佐久市桜井地区で計画している遊水地について

住民説明

長野県佐久建設事務所
令和4年2月～3月

第2回住民説明会時のご意見・ご要望、意見要約集

4. 百々川の改修について(中部横断道下流)

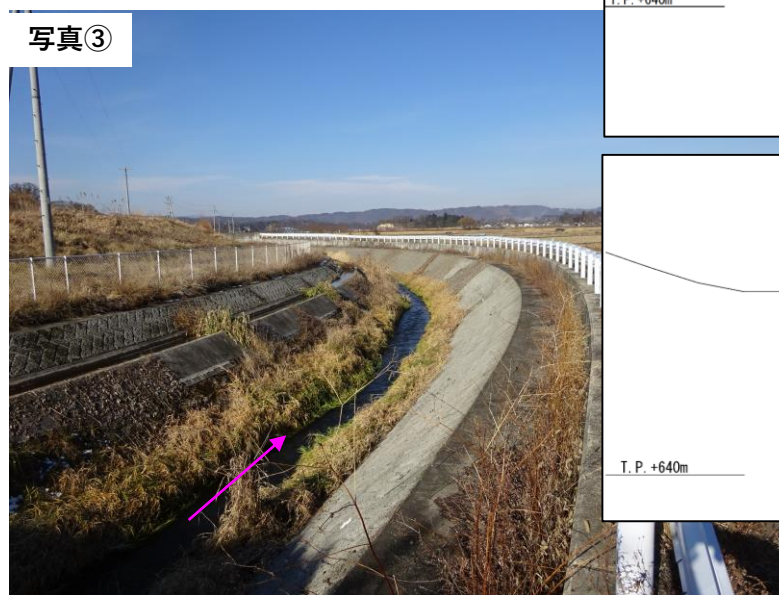
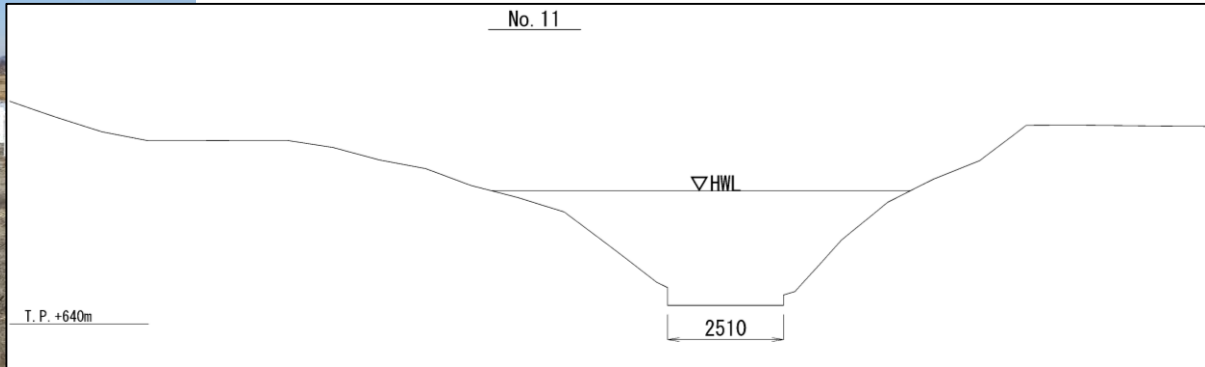
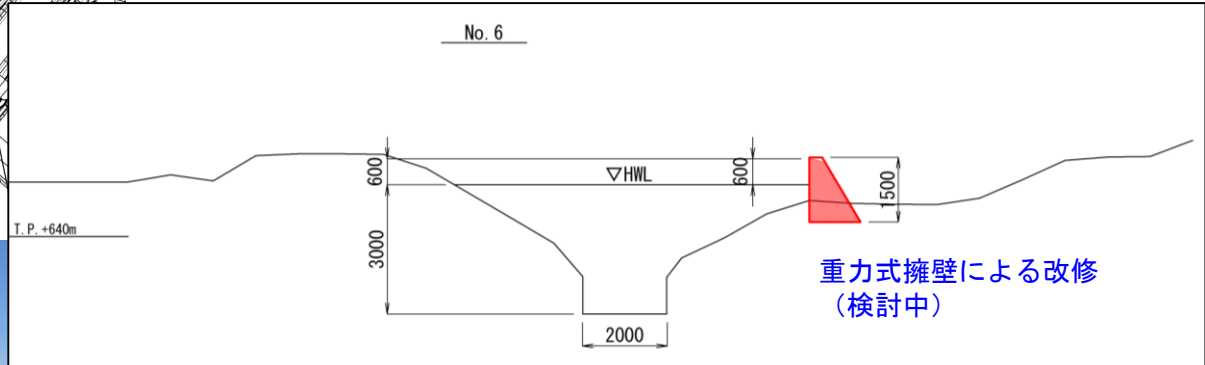
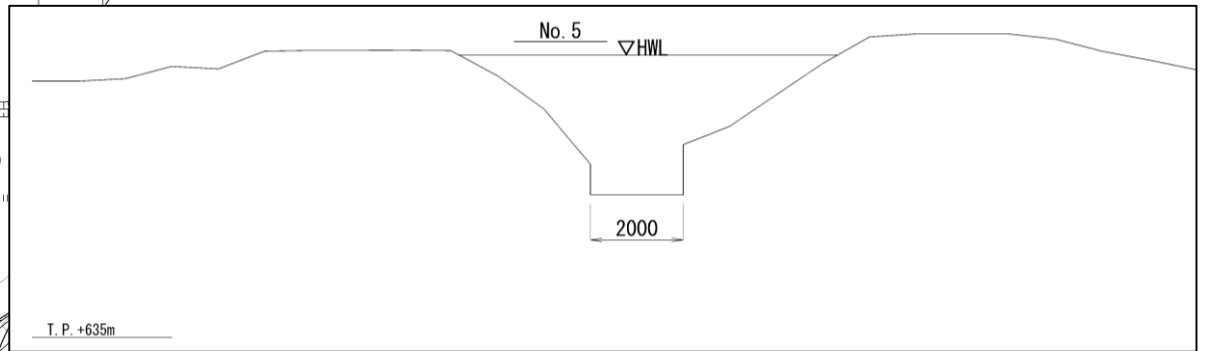
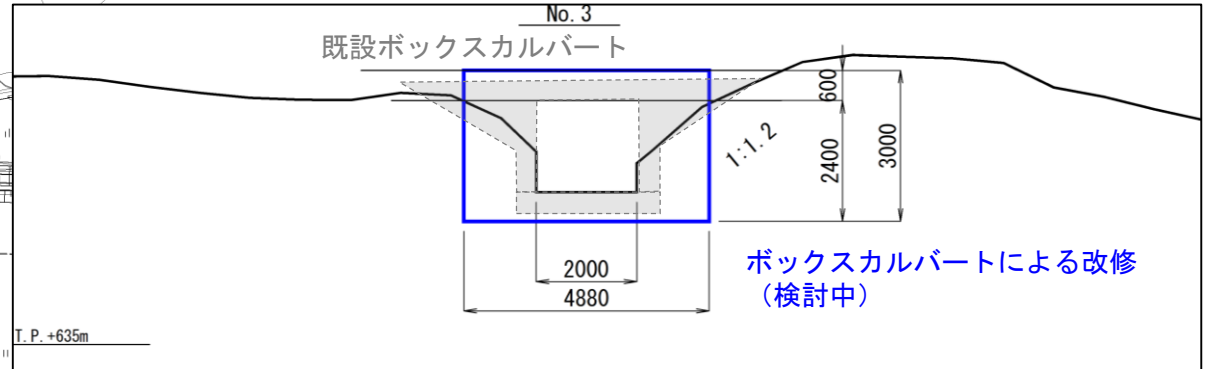
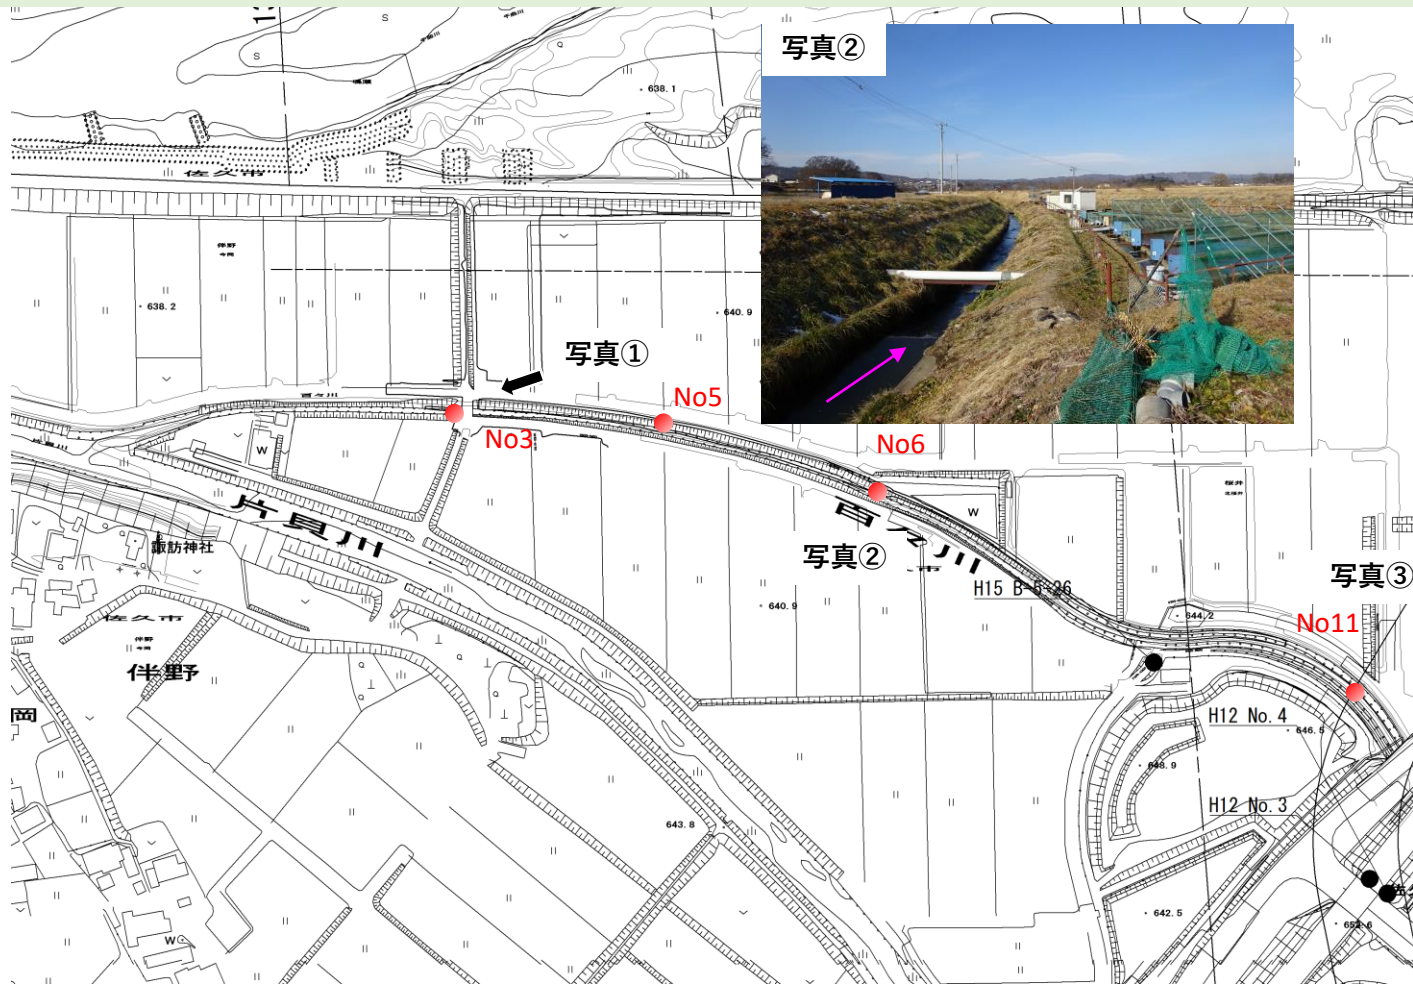
・台風19号当時、百々川の中流横断下流で橋のボックスが溢れてしまった。魚を飼っている池に水が被ってしまった。

・中部横断道より下流については、ご意見をいただいたボックスカルバート部分、養魚場周辺について、計画している洪水を流すための断面が不足していましたので、部分的に改修工事を行います。

5. 遊水地の下流への効果・影響について

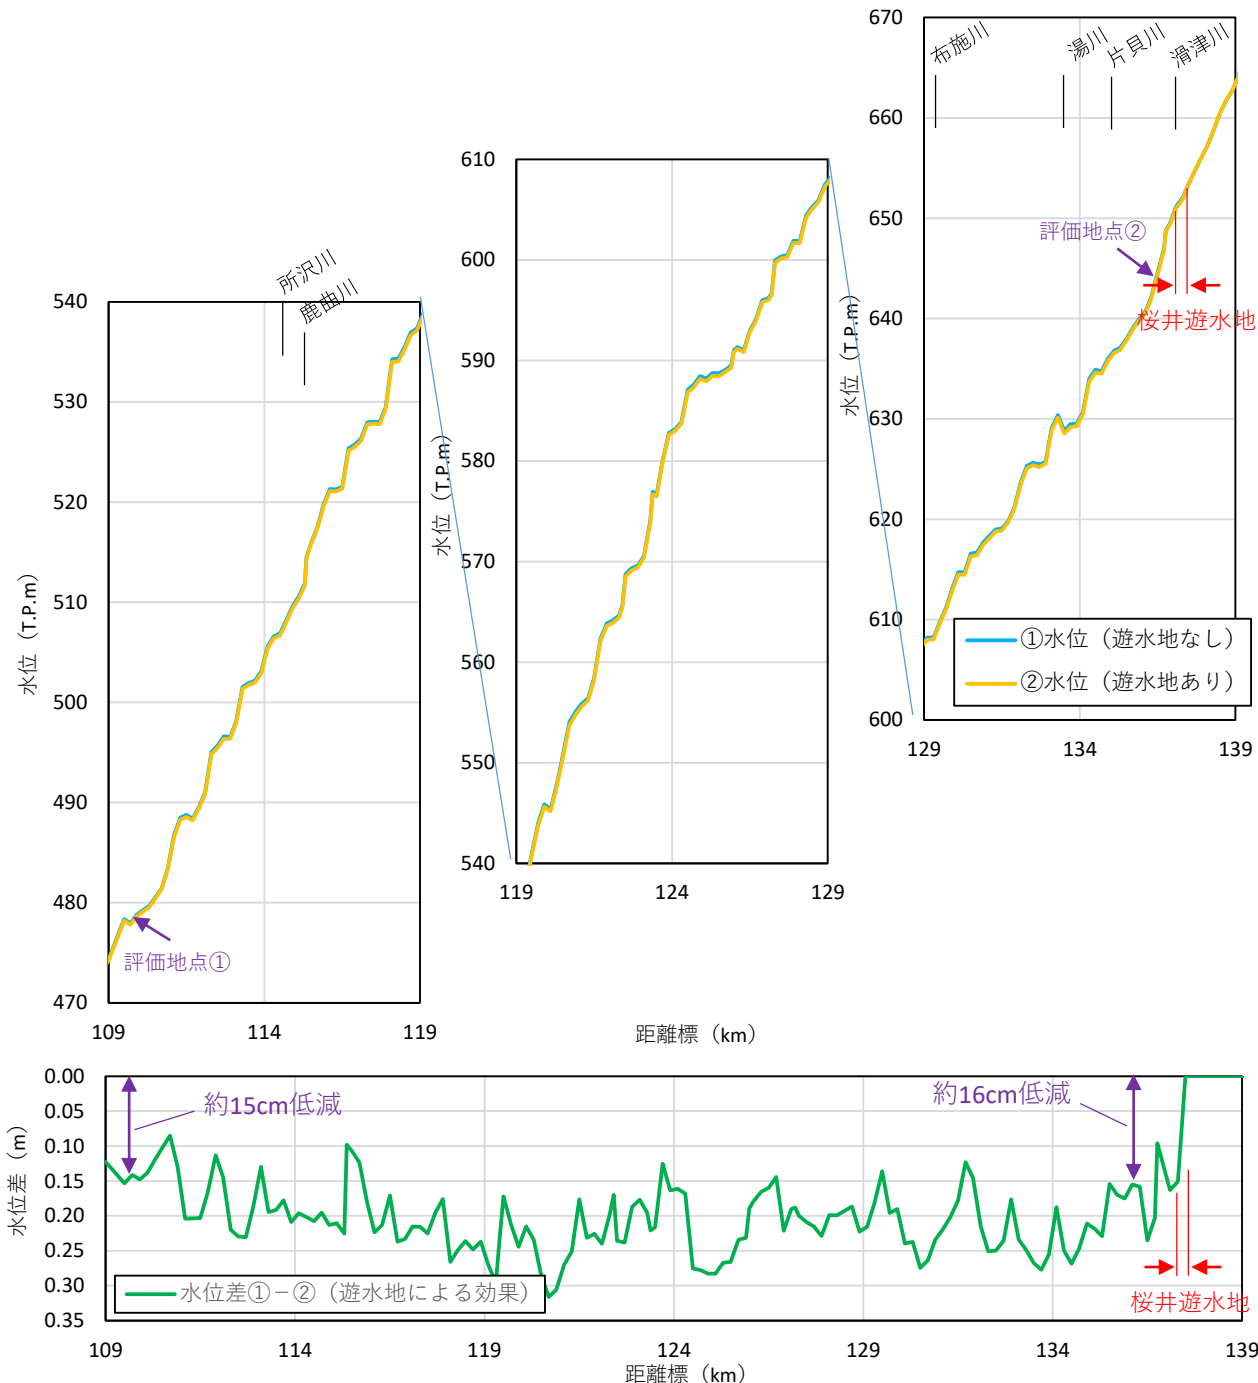
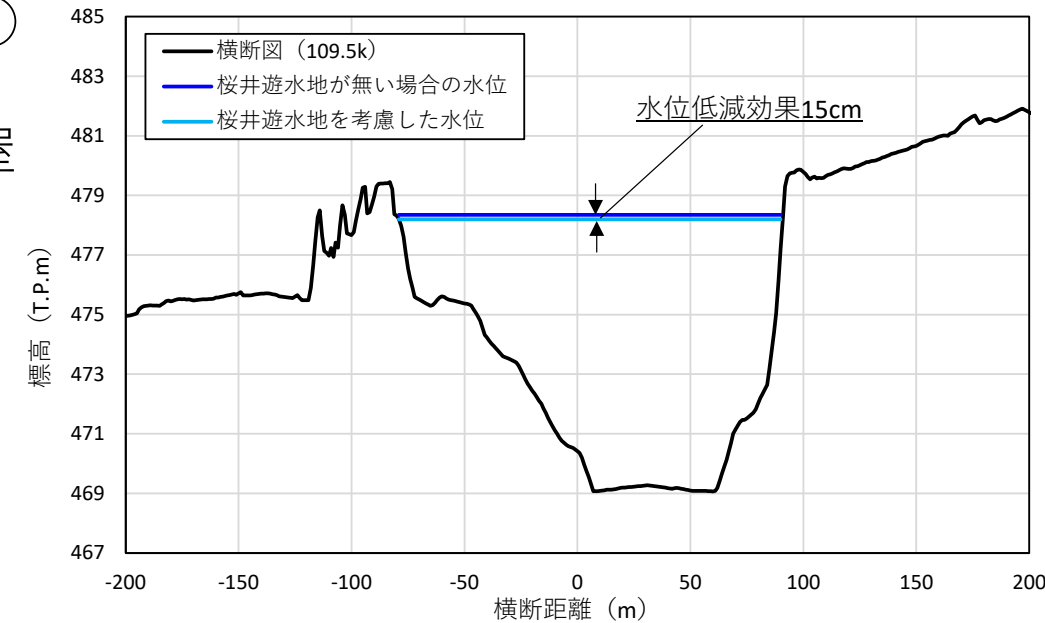
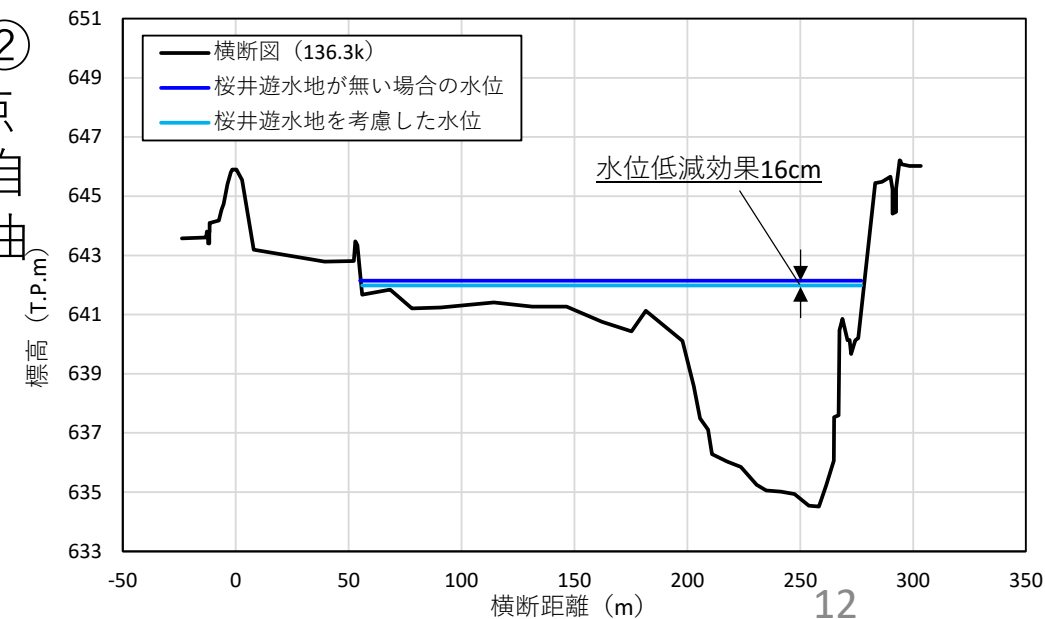
5. 遊水地の目に見える効果の説明を。何センチ位下げられるのか。どの位の時間を稼ぐかなど定量的な説明を求む。

→県) 遊水地の下流への効果・影響については、P12で説明します。

- 現在実施している滑津川、田子川、谷川の改良復旧工事が完了すると、千曲川に流れ込む流量が増加します。解析した結果、合流後、増加する千曲川の流量は143m³/sで、その流量を補足する機能を有する施設が必要となり、今回、遊水地を計画しました。
- なお、増加した143m³/sを遊水地で補足した場合の水位低減効果を、現在の河道条件で確認した結果、桜井遊水地による下流河道への効果量は10cm～30cmで、長野県管理区間の下端(109.5km上田市大屋)で15cm、中部横断自動車道千曲川橋直下(136.3km)で16cmとなりました。

8. 中部横断道と堤防(周囲堤)の関係について

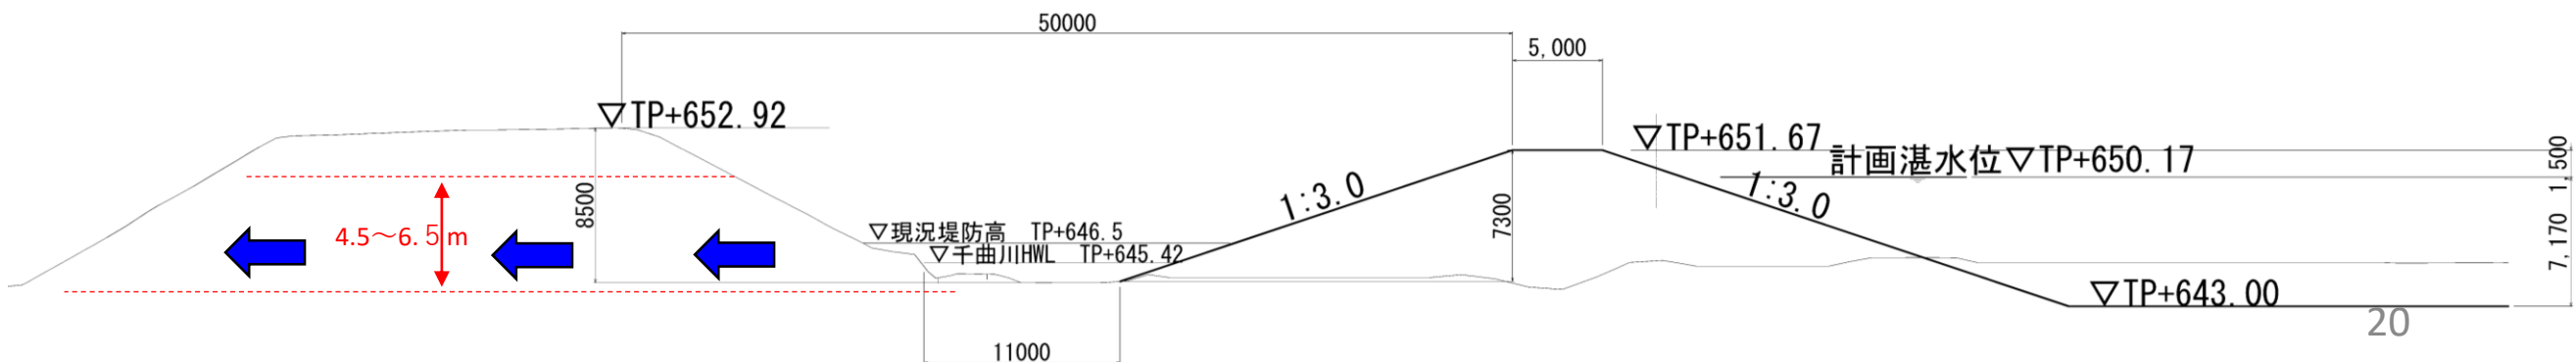
8. 中部横断道の盛土と周囲堤に挟まれ、その水路に災害時にゴミや流木が溜まれば水の逃げ場を失うのではないか。

→県) 中部横断自動車道との距離が10m以上離れており、流木やゴミなどが詰まる危険はないと考えています。詳細については、P20で説明します。

中部横断自動車道盛土部と遊水地周囲堤の間には10m以上離れており、排水路も整備されているため、流木やゴミが詰まる危険性はないと考えています。
